SETTORE SICUREZZA TERRITORIALE E PROTEZIONE CIVILE EMILIA

**Oggetto: [ID 7371]** Provvedimento Unico in materia Ambientale ai sensi dell'art. 27 del D.Lgs. 152/2006 e ss.mm.ii. integrata con la Valutazione di Incidenza ai sensi dell'art. 5 del D.P.R. 357/1997 e contestuale Verifica del Piano di Utilizzo ai sensi dell'art. 9 del D.P.R. 120/2017 S.S. n. 45 "Val Trebbia" - Ammodernamento del tratto compreso tra Cernusca e Rivergaro – Proponente Società ANAS S.p.A. Comunicazione avvio periodo di osservazioni integrazioni – *Osservazioni e richieste d'integrazione*

Area definita ci cantiere di servizio 3 – immagine Google Earth aggiornata

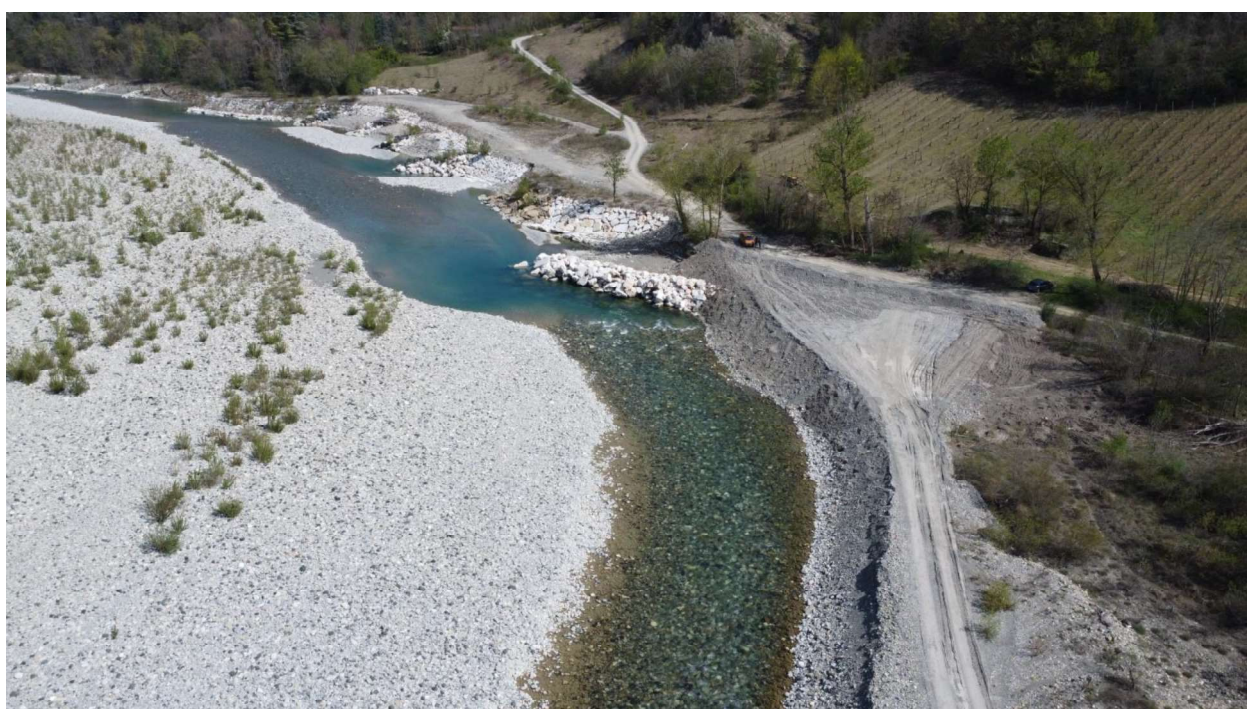
- D. Cantierizzazione.
- D.1. La collocazione dell'area di cantiere di servizio 3 in loc. Ca' Teresa (cfr. allegato 1) non è compatibile, per come è stata identificata, con il livello di rischio idraulico a cui è soggetta l'area, destinataria in ragione di ciò di numerosi interventi di difesa dalla naturale tendenza del Fiume ad erodere la sponda destra; si fa peraltro presente che la base utilizzata non è aggiornata e che l'area individuata non è certamente pianeggiante e quindi – anche a prescindere dal rischio idraulico – scarsamente suscettibile dall'utilizzo proposto. Si fa comunque presente che questa UT si riserverà il diritto di richiedere la realizzazione di difese a presidio dell'area in questione
